大間原子力発電所審査資料	
資料番号	OM1-CA161-R01
提出年月日	2022年2月7日

敷地ごとに震源を特定して策定する地震動のうち内陸地殻内地震について

(コメント回答 その1)

電源開発株式会社

断層モデルを用いた手法による地震動評価結果【短周期レベルの不確かさケース 速度時刻歴波形】

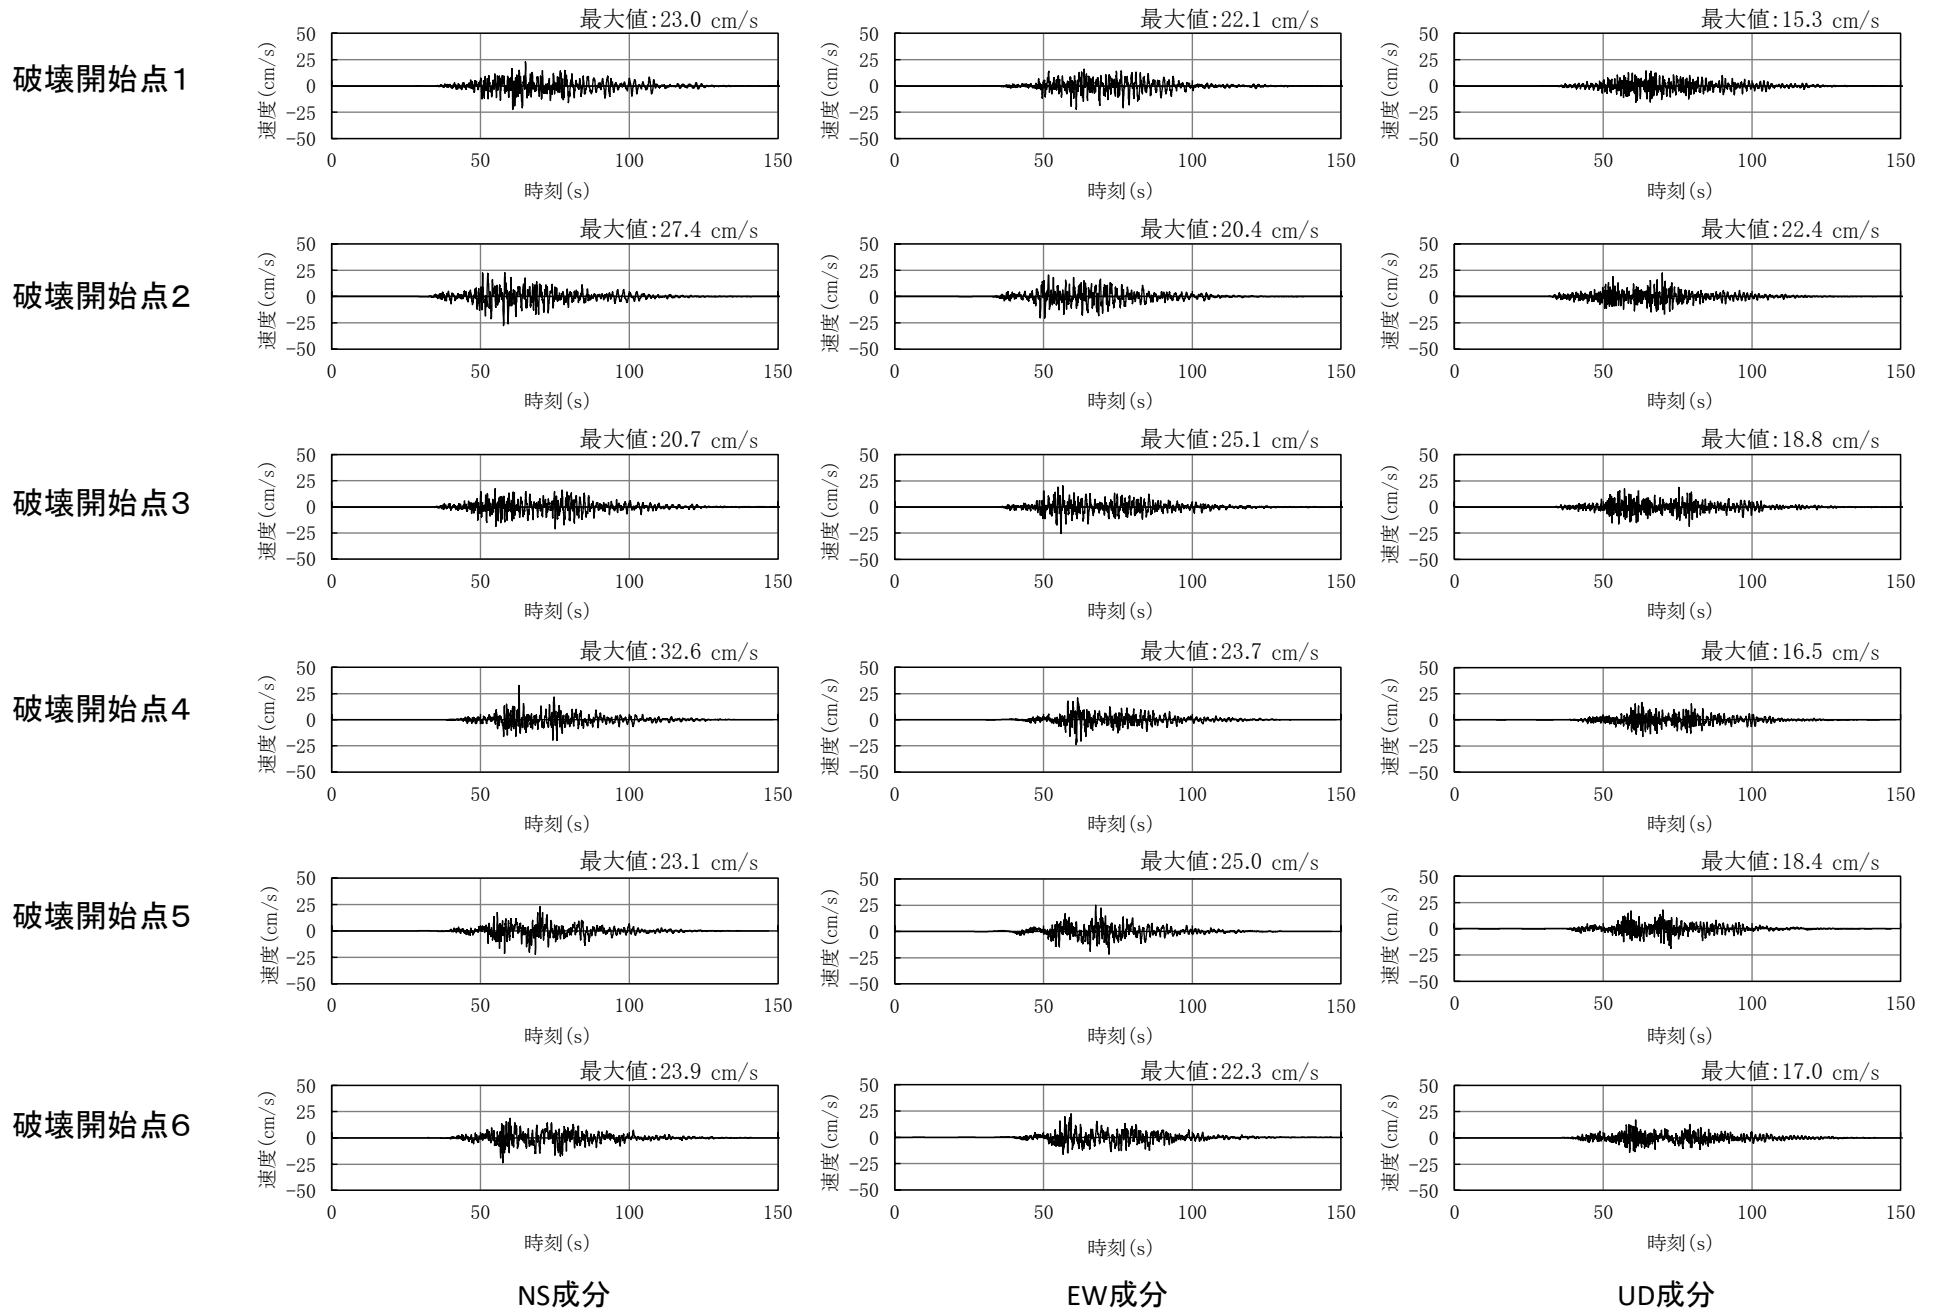
コメントNo.S4-8

断層モデルを用いた手法による地震動評価結果【破壊伝播速度の不確かさケース 加速度時刻歴波形】

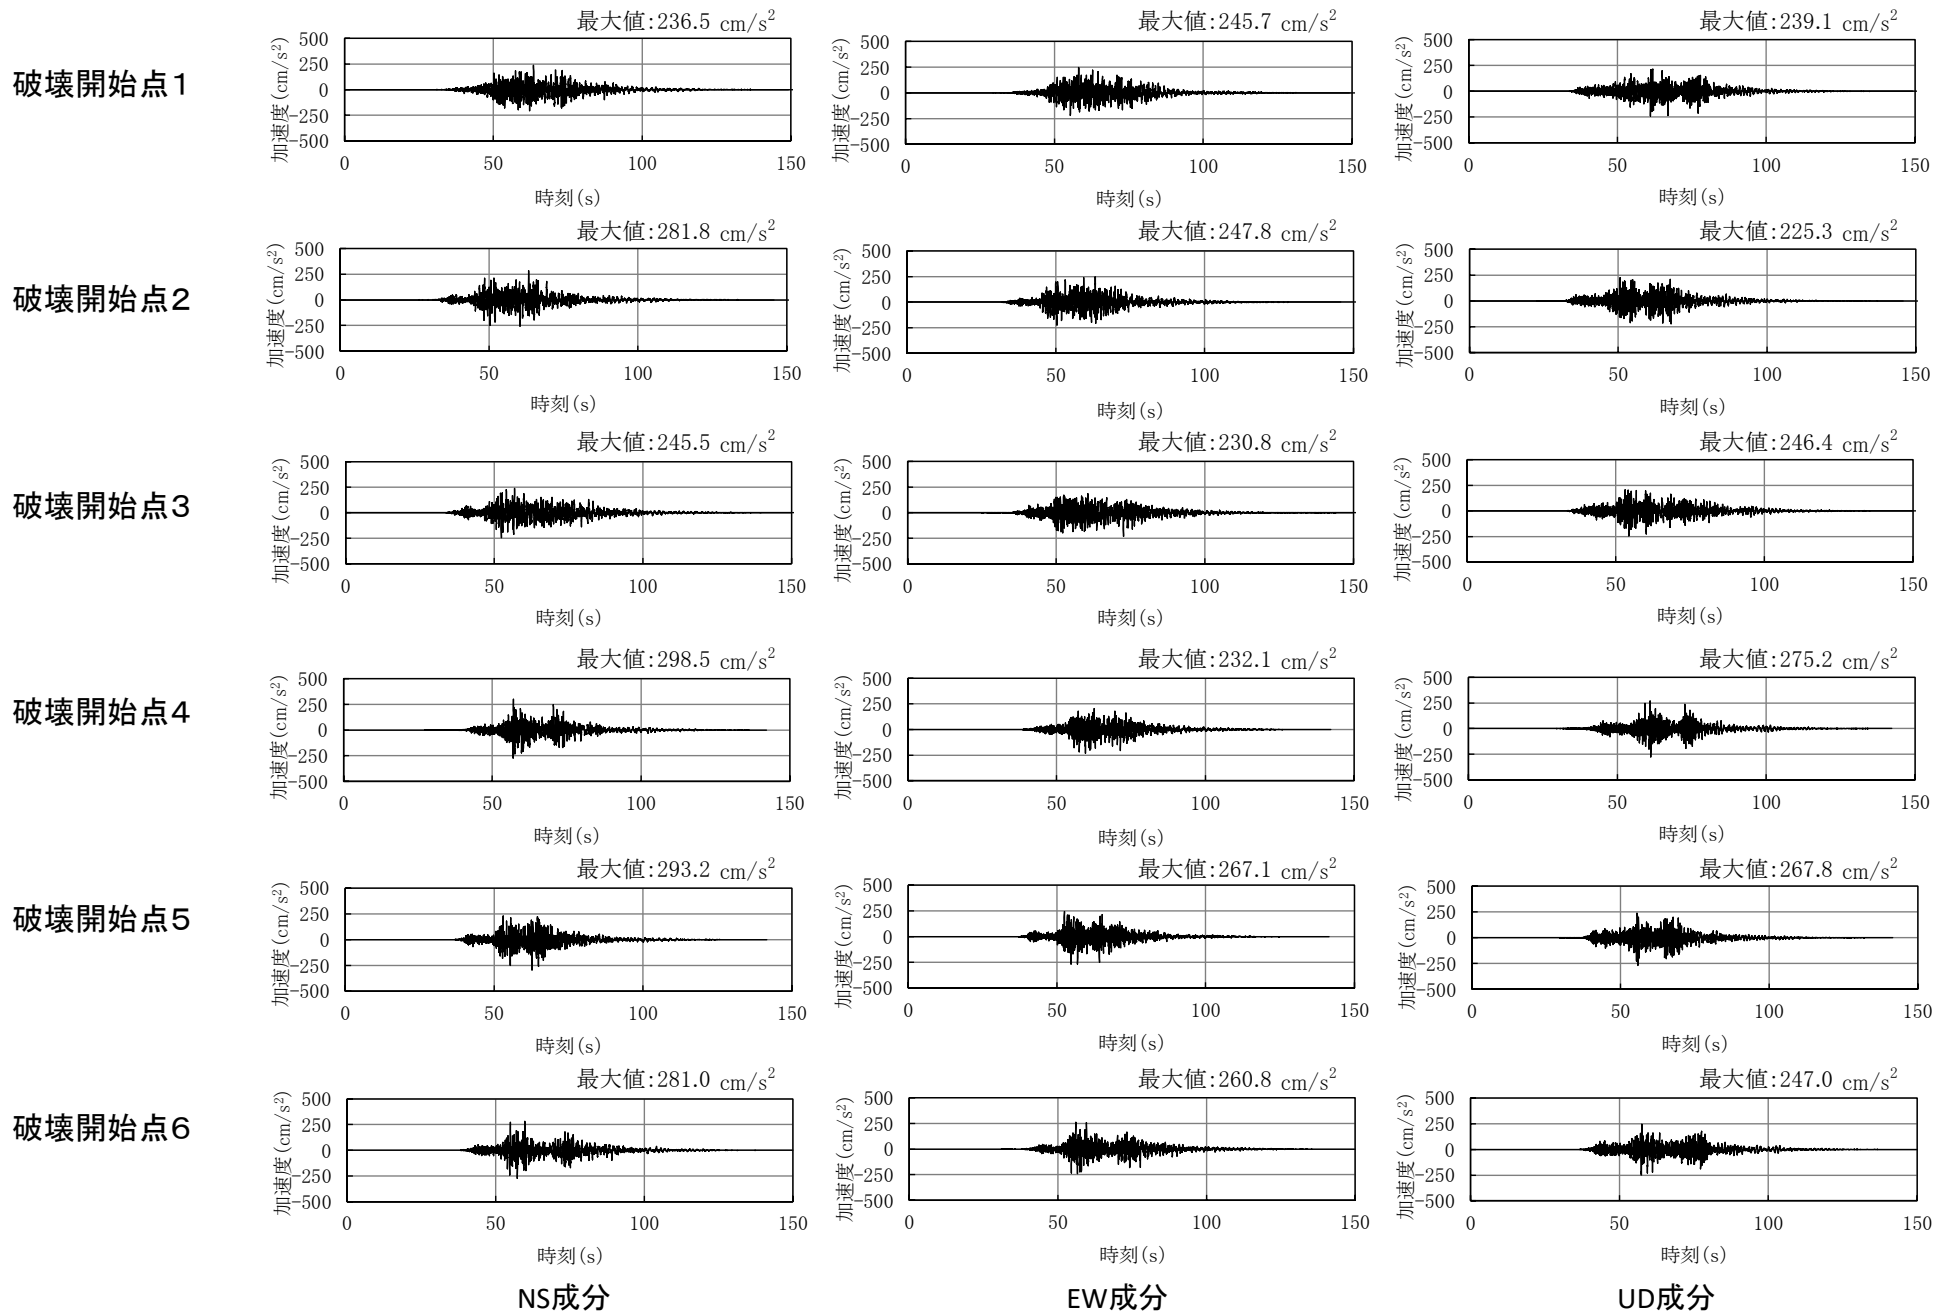
コメントNo.S4-8

断層モデルを用いた手法による地震動評価結果【破壊伝播速度の不確かさケース 速度時刻歴波形】

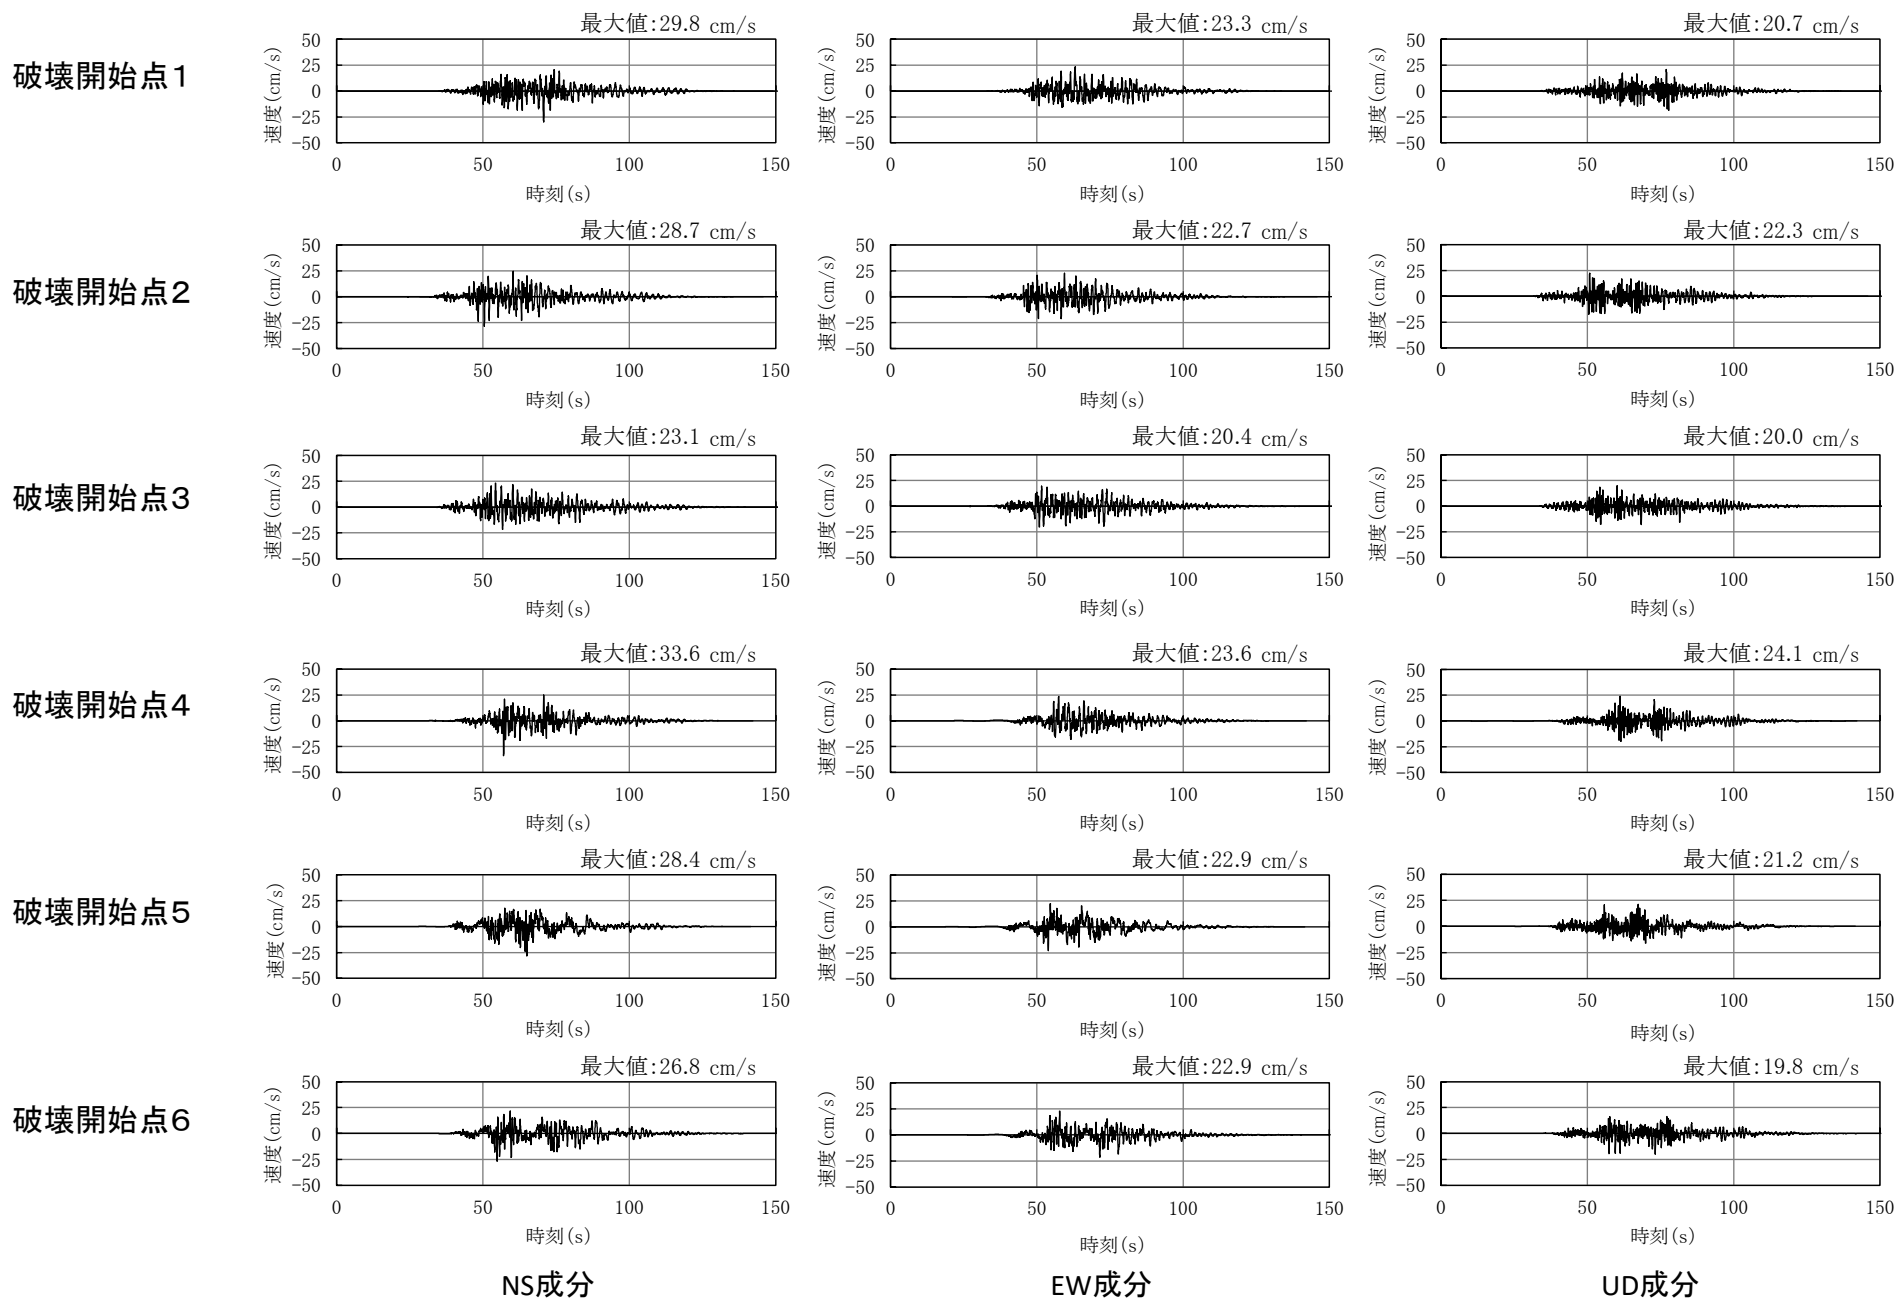
コメントNo.S4-8

断層モデルを用いた手法による地震動評価結果のまとめ

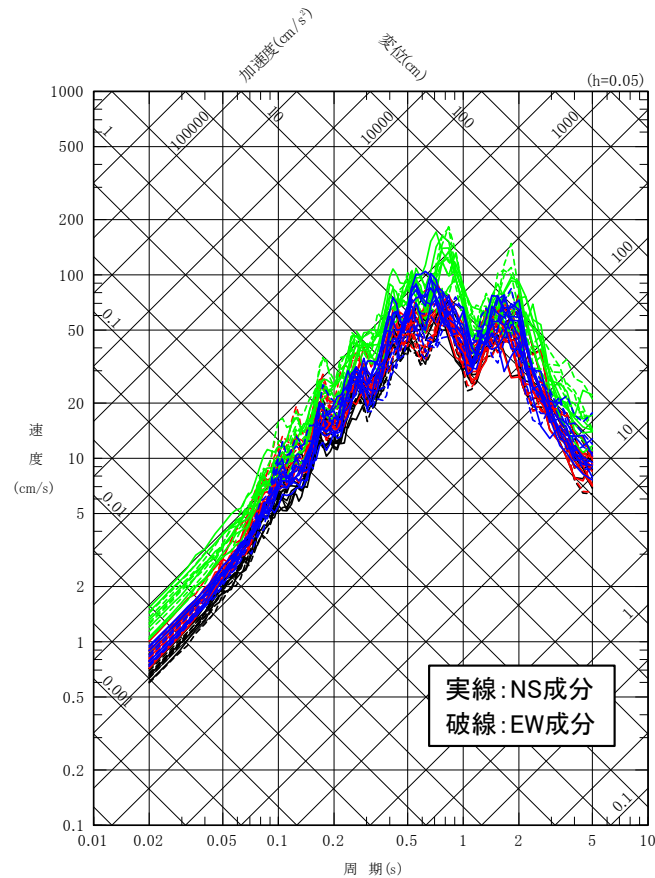
コメントNo.S4-8

- 断層モデルを用いた手法による全検討ケースの地震動評価結果を示す。
